AG-SB-2016-07-B -DE – Schelle Kühlwasserschlauch

Alle Modelle Calidus

Bild 1 Federbandschelle am Kühlwasserschlauchende

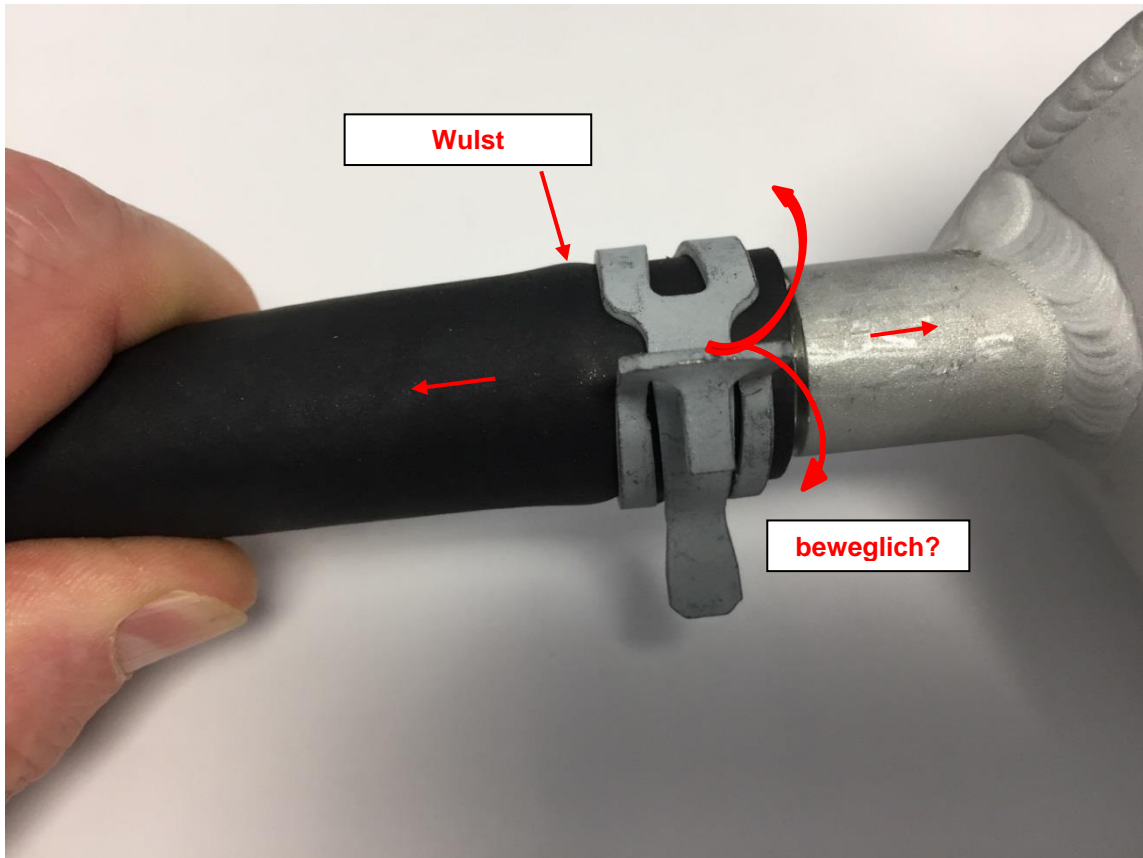
- 1 Kontrolle: Überprüfen Sie, ob die beiden Federbandschellen an den Enden des Wasserschlauchs, der den Drucktank mit dem Kühlsystem verbindet, neben der Haltewulst des Tankrohrs sitzt (nicht auf der Wulst) und sich nicht bewegen lassen.
- 2 Verbesserung: Sollten die Schellen falsch angebracht sein, positionieren Sie diese korrekt und überprüfen sie erneut den Halt des Schlauches. Sind Schlauch und Schellen nicht sicher genug, lassen Sie etwas Kühlwasser ab, um den Schlauch abziehen zu können. Entfernen sie den Schlauch, tauschen Sie die beiden Schlauchschellen gegen Federbandschellen 24mm und befestigen Sie alle wieder.
